Dotyczy postępowania o udzielenie zamówienia publicznego pn.: „Przebudowa 3 boisk na boiska wielofunkcyjne o nawierzchni poliuretanowej przy Szkole Podstawowej Nr 1 w Staszowie”

Zgodnie z art. 38 ust. 1 i 2 ustawy z dnia 29 stycznia 2004 r. Prawo zamówień publicznych (tekst jednolity Dz. U. z 2018 r. poz. 1986 ze zm.) w odpowiedzi na zapytanie dotyczące ww. zamówienia wyjaśniam:

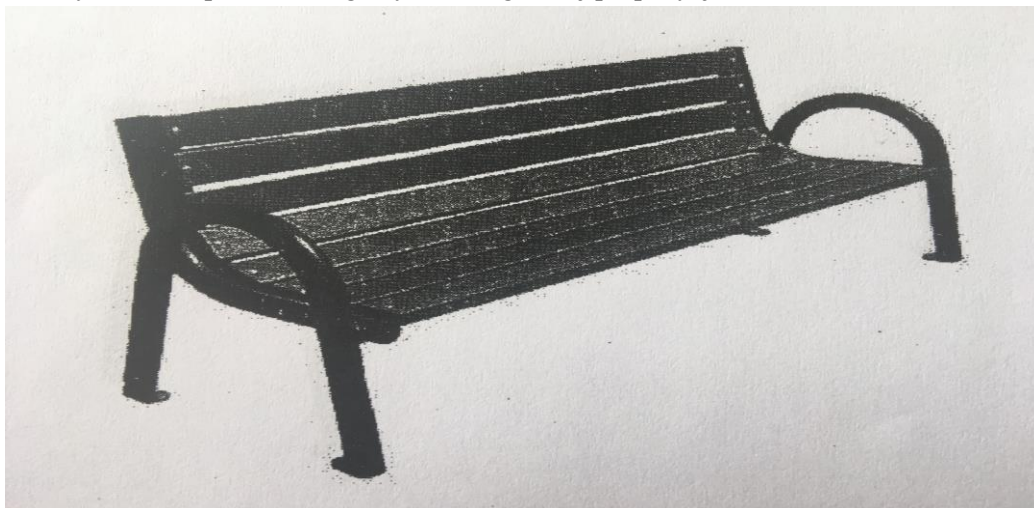
- 1) Czy ławki z oparciem mogą być według takiej propozycji:

Ad.1:

Zamawiający dopuszcza zastosowanie w zamówieniu ławek proponowanych w pytaniu, natomiast kolor ławek zostanie uzgodniony na etapie wykonania zamówienia.
